Mission régionale d'autorité environnementale

**Avis de la Mission régionale d'autorité environnementale
de la région Nouvelle-Aquitaine
sur le projet de création d'un parc de trois éoliennes sur la
commune de Lisle Jourdain(86)**

n°MRAe 2019APNA12

dossier P-2018-n°7409

Cartographie enjeux paysage (extrait de l'étude d'impact page 229)

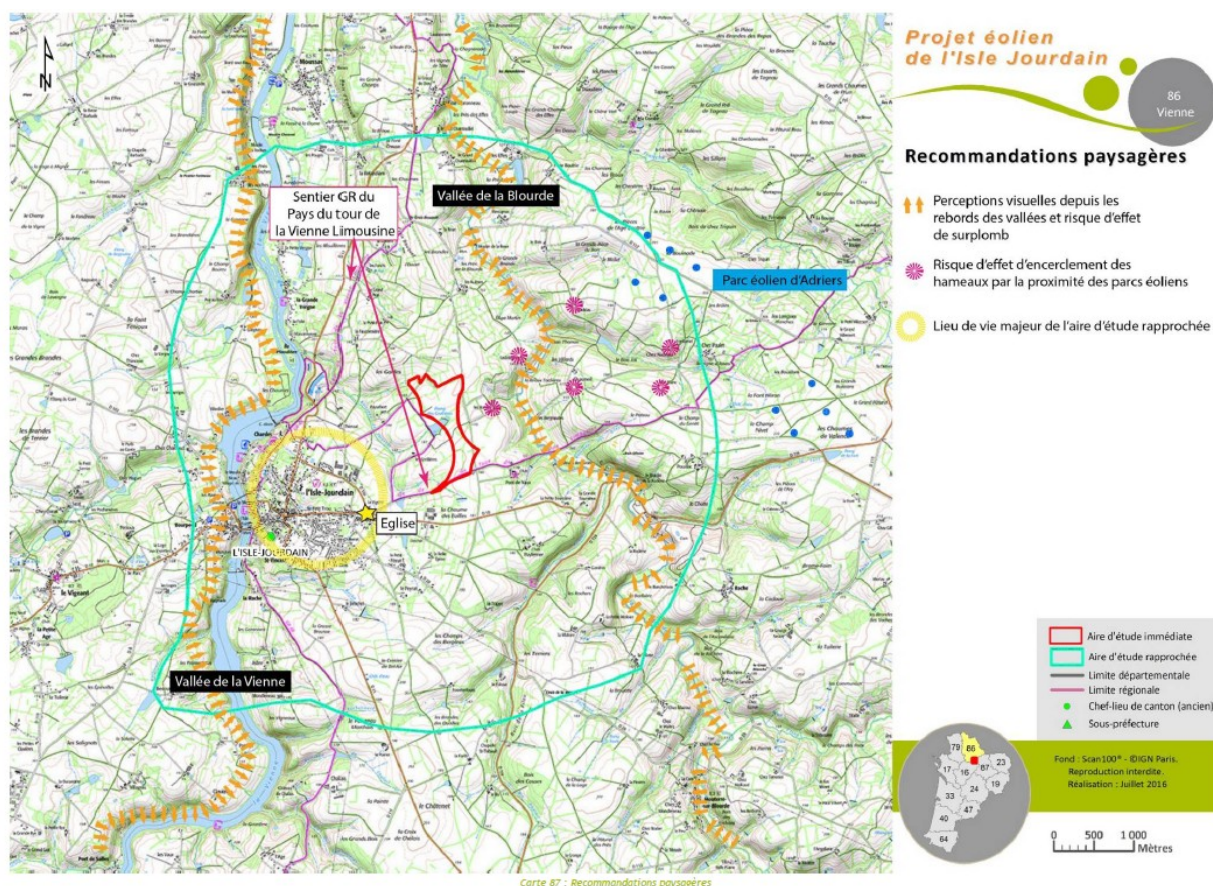
Le territoire à dominante rurale se caractérise, ainsi qu'indiqué précédemment, par un paysage bocager où se mêlent bois, terres cultivées, pâturages, hameaux et fermes isolés. Les éléments sensibles relevés sont principalement les perceptions visuelles potentielles depuis l'Isle Jourdain et les hameaux proches, ainsi que le risque d'effet d'encerclement sur les lieux de vie situés entre l'aire d'implantation de ce projet et le parc éolien d'Adriers (effets cumulés).

- une implantation des éoliennes en ligne,
- la valorisation et la préservation de la trame bocagère, caractéristique du territoire,
- la plantation d'espèces sempervirens à l'intérieur du cimetière de l'église de St Paixant pour limiter les perceptions visuelles sur les éoliennes (page 44).
